**REPÚBLICA DE CHILE
SERVICIO DE EVALUACIÓN AMBIENTAL
REGIÓN DE LOS LAGOS**

**RECTIFICA RESOLUCIÓN EXENTA
N°202410001185, DE FECHA 13 DE
SEPTIEMBRE DE 2024, QUE CALIFICA
AMBIENTALMENTE LA DIA DEL
PROYECTO “AMPLIACIÓN PISCICULTURA
DE RECIRCULACIÓN AUCHA”, de
INVERMAR S.A.**

RESOLUCIÓN EXENTA

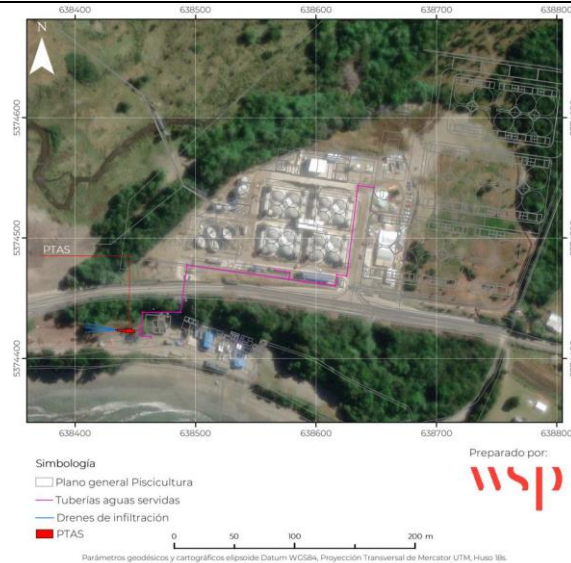
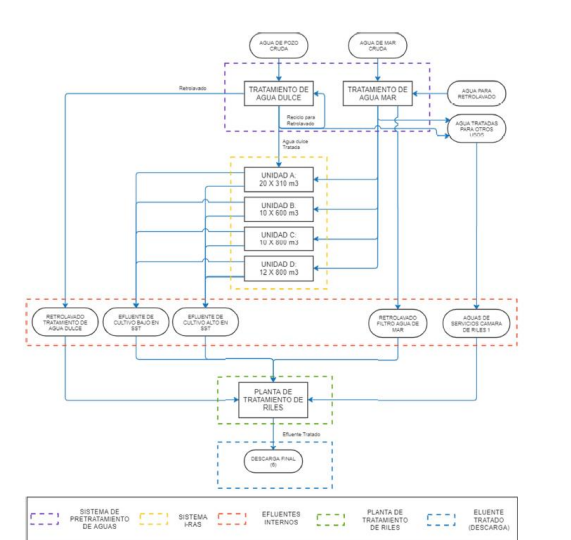
Considerando RCA	Punto que se solicita modificar	Rectificación RCA
4.1. Proyecto modifica otra RCA:	Sobre la modificación a proyecto evaluado ambientalmente, se adjunta tabla 1 en el punto 2 del ICE. En este punto y respecto la Planta de tratamiento de lodos y efluentes se indica que estará conformada por:	La Planta de tratamiento de lodos y efluentes estará conformada por: _3 cámaras de elevación, ubicadas previo al sistema de sedimentación _2 estanques pulmón, ubicados previo al sistema de desnitrificación _1 desnitrificador _4 filtros rotatorios

_ 4 estanques de acumulación _ 2 sedimentadores _ 4 filtros rotatorios _ 4 filtros UV _ 2 filtros prensa	_2 sedimentadores. Se dosifica coagulante previo a los sedimentadores y el floculante en los sedimentadores. _4 filtros ultravioleta _1 prensa desaguadora. Se dosifica floculante previo a prensa desaguadora.				
4.3.1. Fase de Construcción	Acción 9: Instalación Puente atravesio	Se elimina esta acción “Instalación Puente atravesio” debido a que está construido. (RCA N°49/2017 de COEVA Región de Los Lagos)				
4.3.1. Sobre Emisiones y Efluentes Sobre Emisiones Odoríferas	Tabla 1: Medidas para control olores en etapa construcción y referidas a tratamiento y manejo de aguas servidas (La tabla 1 no se lee ya que texto de la tabla está cortado).	Tabla 1: Medidas para control olores en etapa construcción y referidas a tratamiento y manejo de aguas servidas <table><tr><th>Área</th><th>Medidas</th></tr><tr><td>Estanque temporal de aguas negras en fase de construcción</td><td> _ Este sistema incluirá una tubería o ducto de una altura de 4 metros, con el propósito de incrementar la altura de inyección de las emisiones en la atmósfera, lo que a su vez mejora la capacidad de dispersión y dilución de los posibles olores que el sistema pueda generar. _ Para el retiro de las aguas negras, se consideran camiones especialmente diseñados para el transporte de estas aguas, es decir, camión con estanque hermético, de tal modo de evitar la liberación de olores durante el trayecto. _ Contempla 1 retiro semanal de estas aguas, con el objeto de disminuir la edad de los residuos que serán dispuestos de manera temporal en el estanque de almacenamiento, con lo cual se disminuye el tiempo de acumulación. _ El proceso de la carga a camión será diseñado para ser rápido y efectivo, con el objetivo de minimizar el tiempo durante el cual se podrían liberar olores. </td></tr></table>	Área	Medidas	Estanque temporal de aguas negras en fase de construcción	_ Este sistema incluirá una tubería o ducto de una altura de 4 metros, con el propósito de incrementar la altura de inyección de las emisiones en la atmósfera, lo que a su vez mejora la capacidad de dispersión y dilución de los posibles olores que el sistema pueda generar. _ Para el retiro de las aguas negras, se consideran camiones especialmente diseñados para el transporte de estas aguas, es decir, camión con estanque hermético, de tal modo de evitar la liberación de olores durante el trayecto. _ Contempla 1 retiro semanal de estas aguas, con el objeto de disminuir la edad de los residuos que serán dispuestos de manera temporal en el estanque de almacenamiento, con lo cual se disminuye el tiempo de acumulación. _ El proceso de la carga a camión será diseñado para ser rápido y efectivo, con el objetivo de minimizar el tiempo durante el cual se podrían liberar olores.
Área	Medidas					
Estanque temporal de aguas negras en fase de construcción	_ Este sistema incluirá una tubería o ducto de una altura de 4 metros, con el propósito de incrementar la altura de inyección de las emisiones en la atmósfera, lo que a su vez mejora la capacidad de dispersión y dilución de los posibles olores que el sistema pueda generar. _ Para el retiro de las aguas negras, se consideran camiones especialmente diseñados para el transporte de estas aguas, es decir, camión con estanque hermético, de tal modo de evitar la liberación de olores durante el trayecto. _ Contempla 1 retiro semanal de estas aguas, con el objeto de disminuir la edad de los residuos que serán dispuestos de manera temporal en el estanque de almacenamiento, con lo cual se disminuye el tiempo de acumulación. _ El proceso de la carga a camión será diseñado para ser rápido y efectivo, con el objetivo de minimizar el tiempo durante el cual se podrían liberar olores.

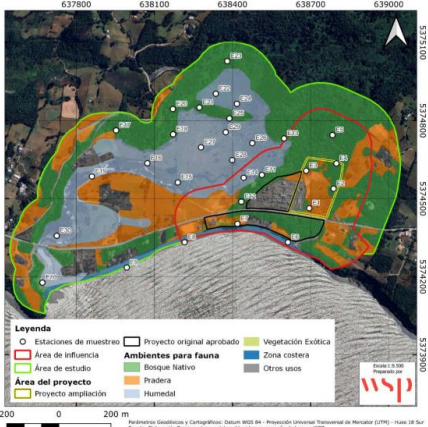
Aparece Tabla 1: Detalle de los estanques disponibles para el cultivo de smolt, la que se toma de Tabla 11 de la DIA Se indica como referencia el Cap. 4.7. del ICE el cual adolece de errores Línea de lodos: Por otra parte, señalar que, la línea de lodos extraída desde los filtros rotatorios será retornada a los sedimentadores. Los lodos sedimentados en el fondo de cada sedimentador son deshidratados mediante un equipo denominado filtro tornillo. En base al filtro de tornillo con el que cuenta el sistema de tratamiento de la Piscicultura, se obtienen tortas de lodo con una humedad aproximada del 75%. Estos lodos son retirados y enviados a lugar de disposición final autorizado.	Línea de Lodos: Los residuos generados en el sistema de tratamiento corresponden a un lodo con alto contenido de materia orgánica, dada por el alimento no consumido y fecas de los peces en cultivo. Posterior a la generación de lodo, este es tratado en el sistema de tratamiento respectivo y deshidratado mediante prensa (filtro tornillo), las tortas de lodo serán almacenadas en contenedores herméticos. Su transporte se realizará por empresas autorizadas en vehículos aptos para su transporte. Cabe señalar que el lugar de su disposición final deberá contar con autorización sanitaria otorgadas. Por otro lado, ante la falta del sistema de prensado, el titular deja abierta la posibilidad de realizar retiro de lodos húmedos a través de empresas debidamente autorizadas.

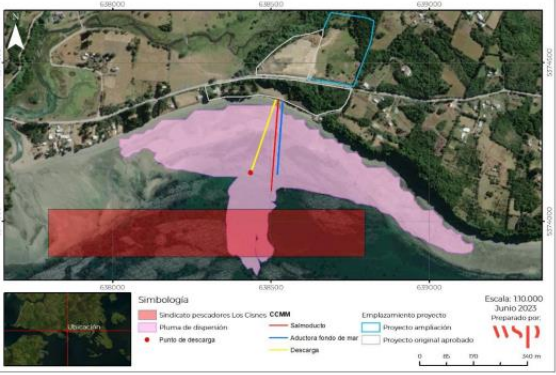
5.1.	Considerando que se cita el ICE. 4.7.5.1. del ICE	Se señala en el Adenda y Adenda Complementaria, Buenas Prácticas Operacionales que apuntarían a mantener controladas las emisiones odorantes de la Piscicultura....

5.3.	Punto 6.3. del ICE Literal a) Dice:	Debe decir:

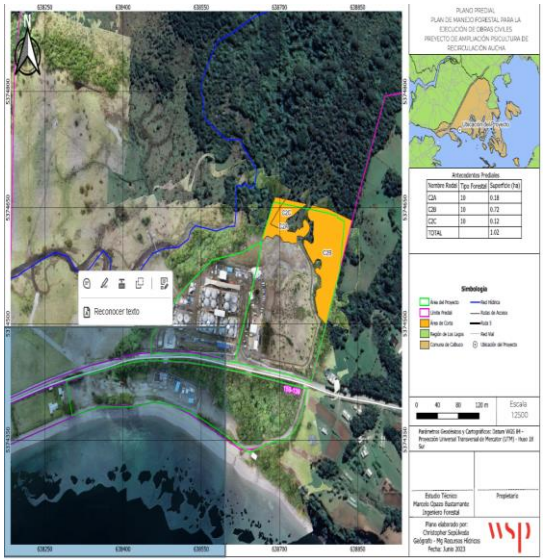
La intervención, uso o restricción al acceso de los recursos naturales utilizados como sustento económico del grupo o para cualquier otro uso tradicional, tales como uso medicinal, espiritual o cultura Dice: Fig. 1: Relación pluma dispersión y Concesión sindicato pescadores de los Cisnes Fuente: Fig. 100 del Adenda	Fig. 1: Relación pluma dispersión y Concesión sindicato pescadores de los Cisnes Fuente: Fig. 100 del Adenda Tal fig. se reemplaza por esta: 
	Punto 6.3. del ICE Literal a) Párrafo 3ro. Dice: Sin embargo se ha de considerar que las curvas de decaimiento de los parámetros modelados en dirección sur, la distancia en que ocurre el mayor decaimiento, ocurre antes de la dilución total, lo cual sería antes de los 100 [m] desde el punto de descarga (mayores detalles en Informe de Modelación adjunto en Anexo IX de la Adenda) Párrafo 4to. Dice: No obstante, los informes técnicos, tales como el informe de modelación (Anexo IX del Adenda) demuestran que los recursos que se	Párrafo 3ro. Debe decir: Sin embargo, se ha de considerar que las curvas de decaimiento de los parámetros modelados en dirección sur, la distancia en que ocurre el mayor decaimiento, ocurre antes de la dilución total, lo cual sería antes de los 100 [m] desde el punto de descarga (mayores detalles en Informe de Modelación adjunto en Anexo XII de la Adenda Complementaria). Párrafo 4to. Debe decir: No obstante, los informes técnicos, tales como el informe de modelación (Anexo XII del Adenda Complementaria) demuestran que los recursos que se insertan en el espacio intermareal y mareal no sufrirán alteraciones,
